Le 26 JAN. 2017

Nos réf : EE-1227-16

## Avis de l'autorité environnementale sur la deuxième phase d'aménagement du pôle d'échanges multimodal de Versailles- Chantiers à Versailles (Yvelines)

Le présent avis porte sur la deuxième phase d'aménagement du pôle d'échanges multimodal de Versailles-Chantiers, comprenant la création d'une gare routière et d'un parking souterrain d'environ 390 places. Ce projet fait l'objet d'une procédure de permis d'aménager (pour la gare routière) et d'une procédure de permis de construire (pour le parking souterrain). Le projet est porté par la Ville de Versailles.

Illustration 1: Plan de situation du projet de gare routière et de parking souterrain dans le quartier de Versailles Chantiers (Données cartographiques : © IGN, Planet Observer ; annotations : DR1EE)

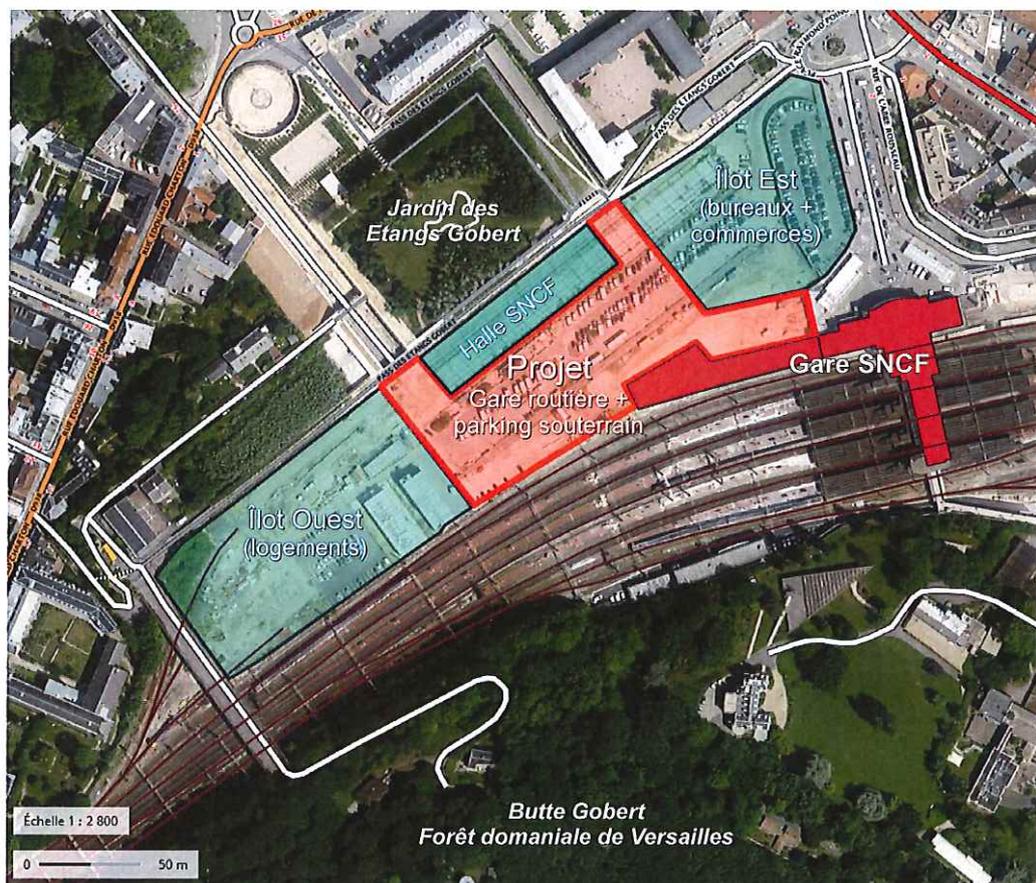
- au nord-ouest, par une ancienne halle de la SNCF, qui sera en partie conservée et réhabilitée dans le cadre du projet plus global de réaménagement du secteur de Versailles Chantiers. Il aurait été utile de présenter davantage cette opération.
- au sud-ouest, par le projet de construction d'un ensemble immobilier résidentiel, dit « îlot ouest », qui a fait l'objet d'un avis de l'autorité environnementale en date du 22 janvier 2016<sup>3</sup>.
- au nord-est, par le projet de construction d'un ensemble immobilier destiné aux activités tertiaires, dit « îlot est », qui a fait l'objet d'une décision de dispense de la réalisation d'une étude d'impact suite à examen au cas par cas (décision n° DR1EE-SDDTE-2015-092<sup>4</sup>).

Illustration 2: Plan des accès routiers à la gare routière et aux parkings souterrains (sources : étude d'impact du PEM, étude d'impact de l'îlot ouest, dossier d'examen au cas par cas de l'îlot est ; annotations : DRIEE)

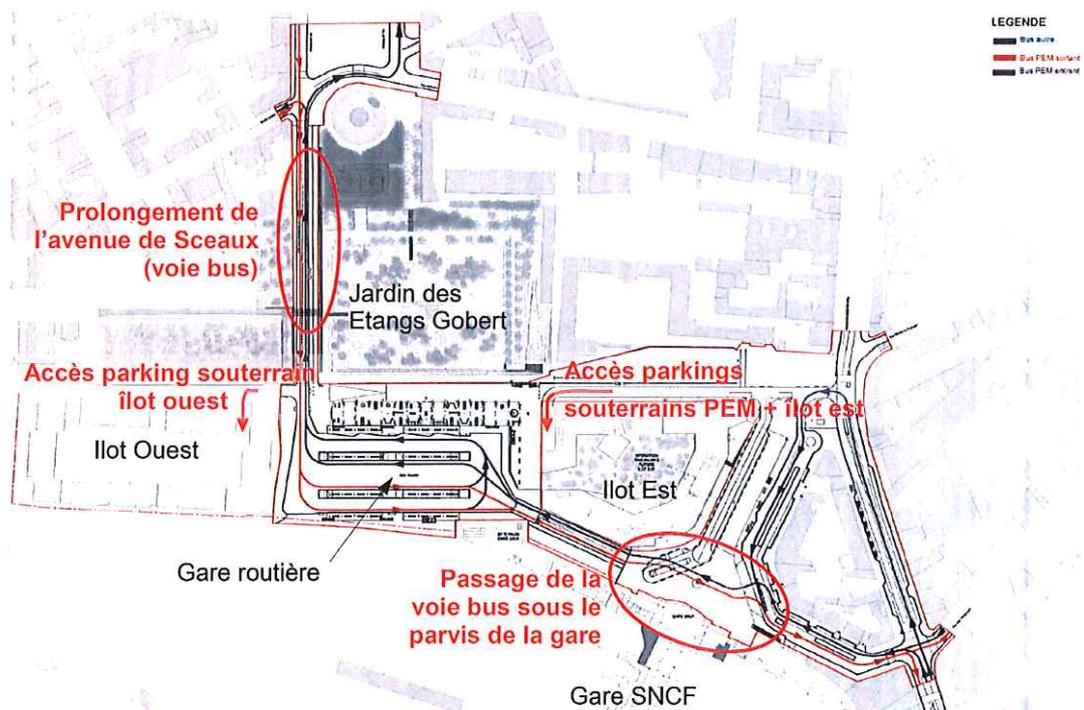
L'autorité environnementale souligne que la compréhension du fonctionnement futur du site nécessite aujourd'hui la consultation d'autres documents (étude d'impact de l'îlot ouest, dossier de demande d'examen au cas par cas de l'îlot est). La présente étude d'impact gagnerait à présenter de façon plus exhaustive et illustrée la logique d'ensemble des accès et des flux de circulation prévus pour les composantes du PEM et les projets connexes d'aménagement.
